方南一丁目地区

# 防災まちづくり通信

第17号

# オープンハウスでいただいた主な意見

## 問2 幅員6m以上の道路整備路線の考え方

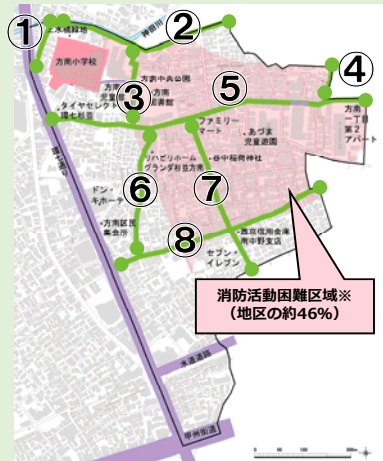
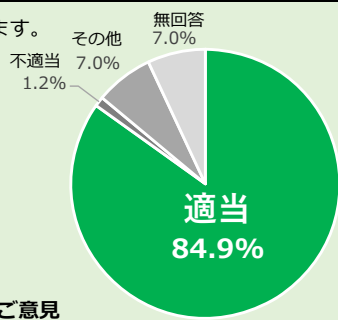
- 主なご意見**
- ・効果が高い⑤を優先して整備してほしい
  - ・⑤⑧は中野通りや環七からの迂回路になる可能性があり危険
  - ・万一に備えて日々の交通事故が増えてはいけないので、通行安全性も高まることを具体的に示してほしい
  - ・⑦はスピードを出す車や逆走車両が多く、通学時間は通行制限するなど様々な工夫をする必要がある
  - ・沿道地権者の理解を得るために話し合いが必要であり、敷地や建物への規制緩和などの代替案を適切に検討してほしい
  - ・気持ちよく立退きしてもらうために、十分な補償額を用意すべき
  - ・他区に連続する道路が狭いままだと効果が弱まるのではないかと
